**Avis de la Mission régionale d'autorité environnementale
de la région Nouvelle-Aquitaine
sur le projet de parc éolien des Combonnants à Juillé et Lonnes
(16)**

n°MRAe 2020APNA23

dossier P-2019-8804

Parcs éoliens dans l'aire étude éloignée (source : étude d'impact, page 235).

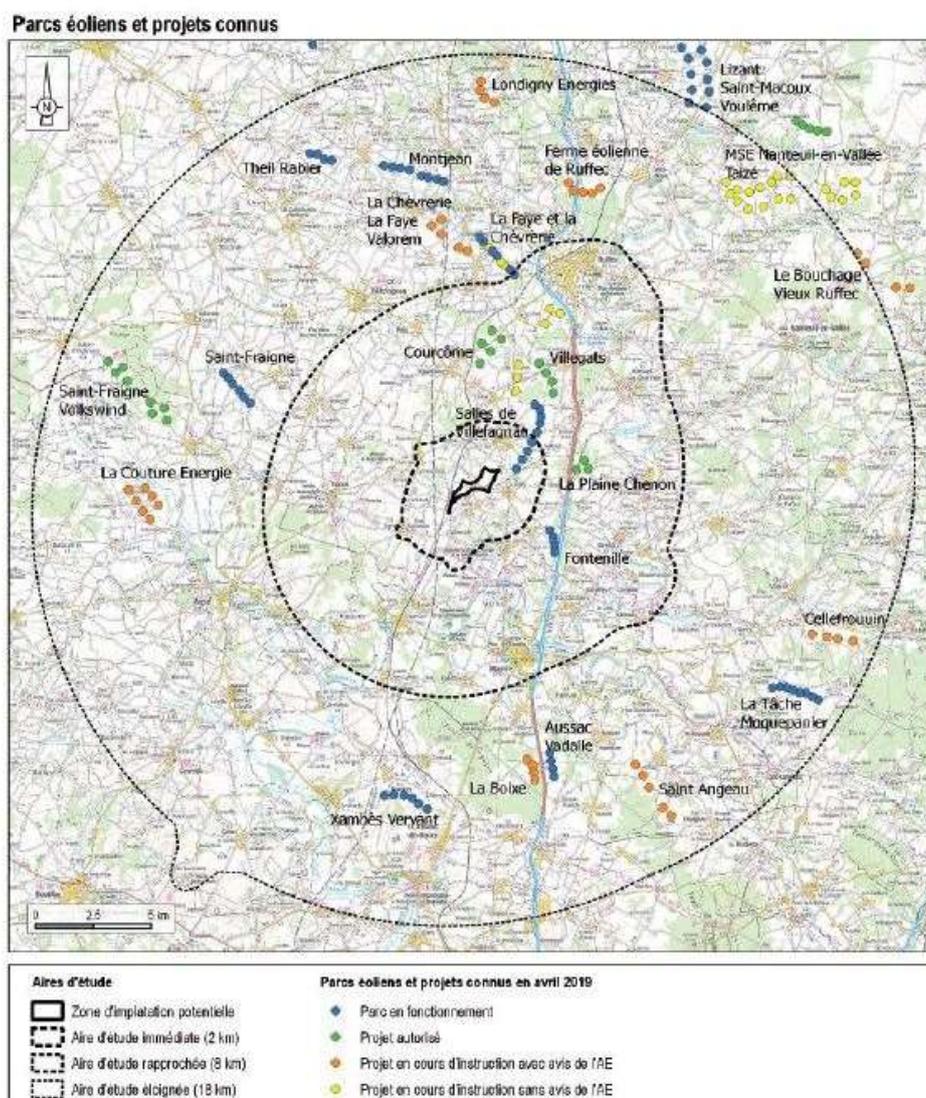
Le contexte territorial est marqué par huit parcs éoliens en exploitation dans l'aire d'étude éloignée ainsi que deux parcs en exploitation à l'est dans l'aire d'étude rapprochée. Trois projets autorisés sont recensés au nord et à l'est de la ZIP, dans l'aire d'étude rapprochée, ainsi que deux parcs en cours d'instruction.
